37/4-2-I-0287-25

Vorhaben: Kanalerneuerung

Straße: Tiewinkel / Pläßstraße

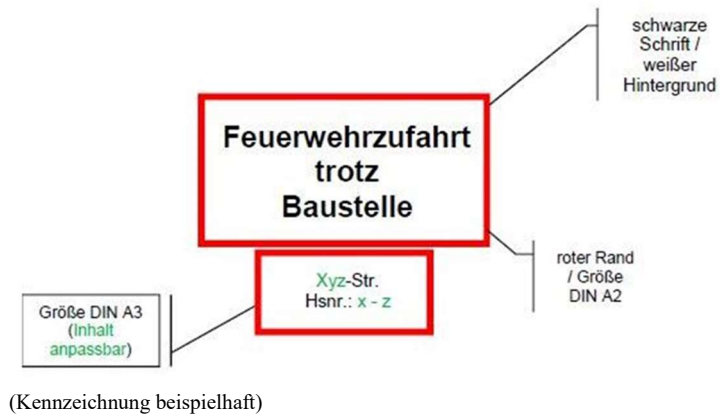
Grundsätzlich ist gemäß der unten dargestellten Skizze auf allen Straßen / Wegen auf geraden Teilstücken durchgängig ein 3 Meter breiter und in Kurven 5 Meter breiter Bereich für Fahrzeuge der Feuerwehr freizuhalten. Der Kurvenradius von 10,5 Meter ist einzuhalten. Weitere Details sind der Musterrichtlinie über Flächen für die Feuerwehr (Fassung Februar 2007), zuletzt geändert durch Beschluss der Fachkommission Bauaufsicht vom Oktober 2009, zu entnehmen.
